**Avis délibéré**  
**de la Mission régionale d'autorité environnementale**  
**Provence-Alpes-Côte d'Azur**  
**sur la révision générale du plan local d'urbanisme (PLU) de**  
**Salernes (83)**

**N° MRAe**  
**2024APACA56/3790**

Figure 2: carte de modélisation de la concentration moyenne annuelle en dioxyde d'azote sur la commune de Salernes (2022). Source : Atmosud.

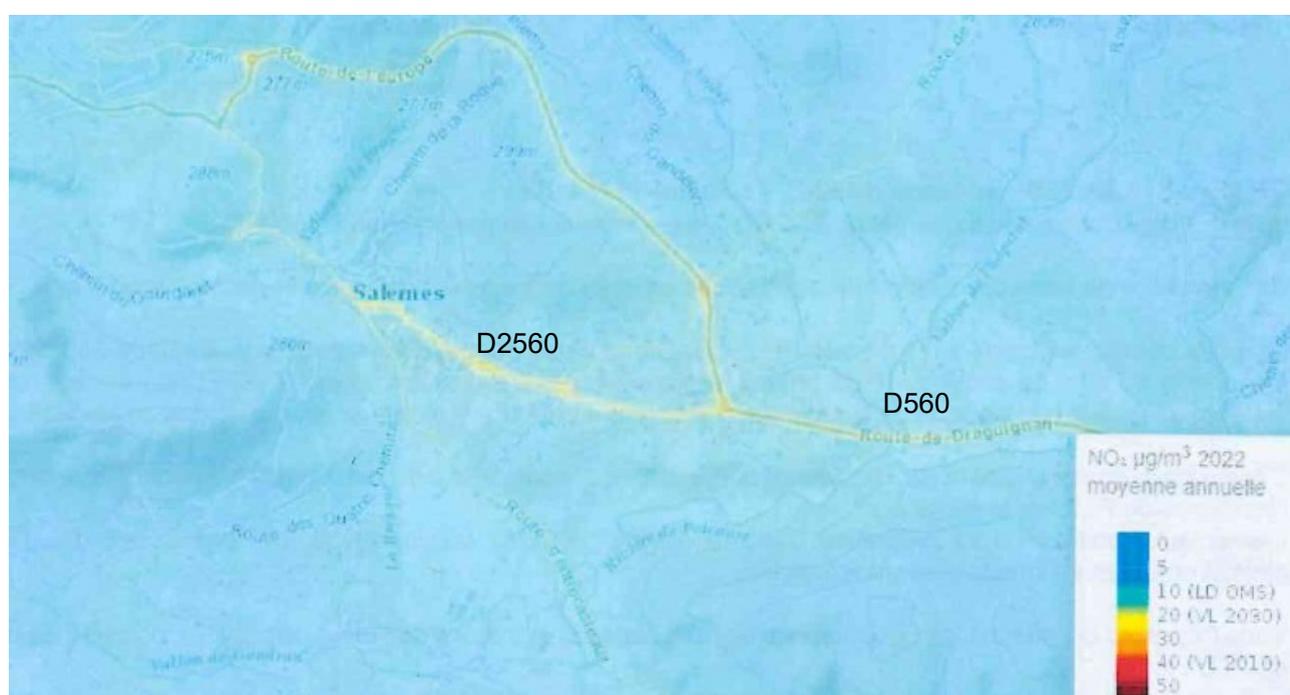
Le rapport ne présente pas la carte de modélisation de la concentration moyenne annuelle en dioxyde d'azote, principal traceur de la pollution atmosphérique associée au trafic routier. Cette carte (cf. figure ci-dessous) met en évidence des axes routiers sources de pollutions : D560 et D2560 en particulier.

Le dossier n'évalue pas les incidences susceptibles d'être subies en matière de pollution de l'air par de nouvelles populations aux abords des axes routiers D560 et D2560.

**La MRAe recommande de compléter l'état initial de l'environnement (liste des voies bruyantes, carte de modélisation de la concentration moyenne annuelle en dioxyde d'azote), d'évaluer les incidences susceptibles d'être subies en matière de bruit et de pollution de l'air aux abords des axes routiers et de mettre en place, si nécessaire, des mesures pour les éviter ou les réduire.**
